# 大型トラックの制動装置のリコールについて

### リコール届出番号2145

平成20年7月10日、日産ディーゼル工業株式会社は下記のリコールを国土交通大臣に届け出しました。

# 改善箇所説明図

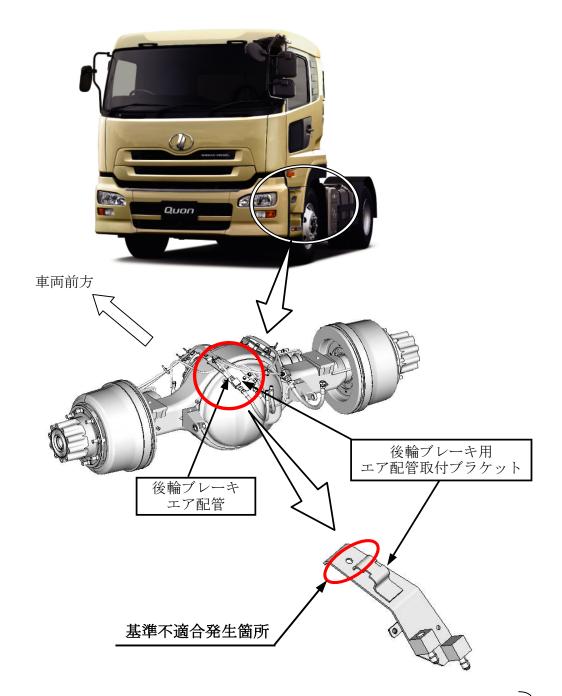
後輪ブレーキ用エア配管取付ブラケットの強度が不足しているため、走行時の路面 入力等によって当該取付ブラケットに亀裂が発生するものがある。そのため、そのま ま使用を続けると、当該取付ブラケットが折損し、最悪の場合、ブレーキエア配管が 損傷してエアが漏れ制動力が低下するおそれがある。

全車両、当該取付ブラケットを対策品に交換する。また、ブレーキエア配管に損傷があるものは、新品と交換する。

注: 内は交換部品を示す。

識別:後輪ブレーキ用エア配管取付ブラケットに、白色または黄色ペイントを塗布する。
